改善箇所説明図

基準不適合発生箇所

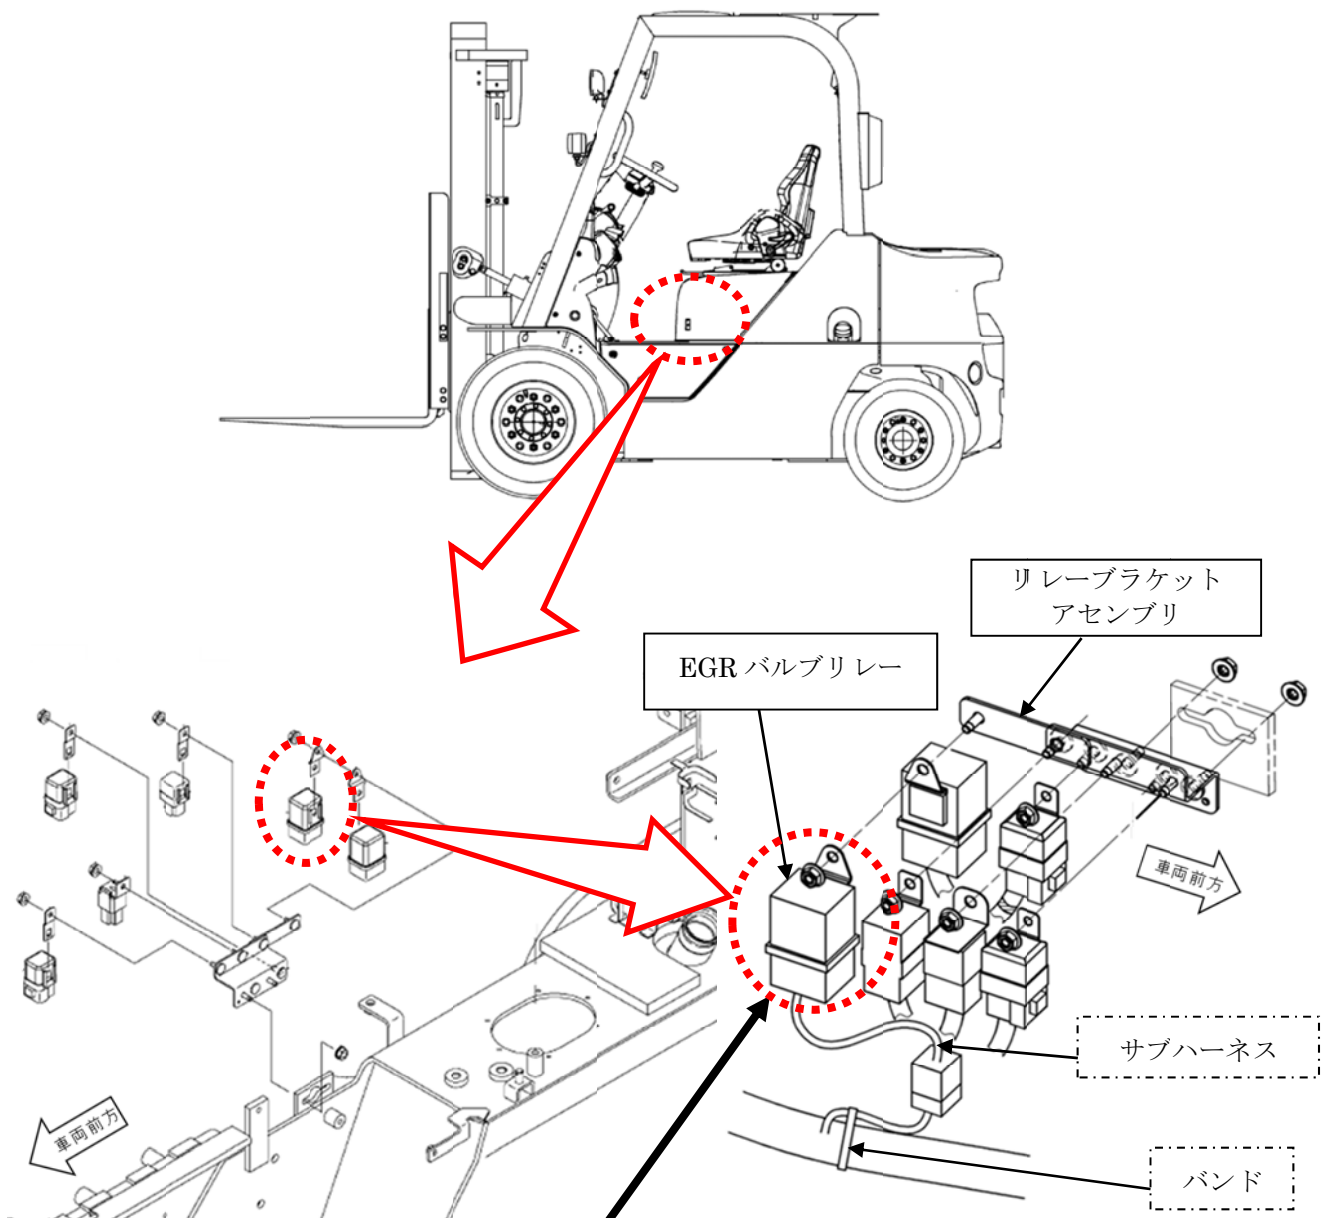
フォークリフトの電気装置において、EGR バルブリレーの選定が不適切なため、コイルの耐久性が不足している。そのため、当該リレーが早期に破損して EGR 制御ができなくなり、最悪の場合、NOx が排ガス規制値を超えるおそれがある。

全車両、EGRバルブリレー及びリレーブラケットアセンブリを対策品に交換し、サブハーネス及びバンドを追加する。
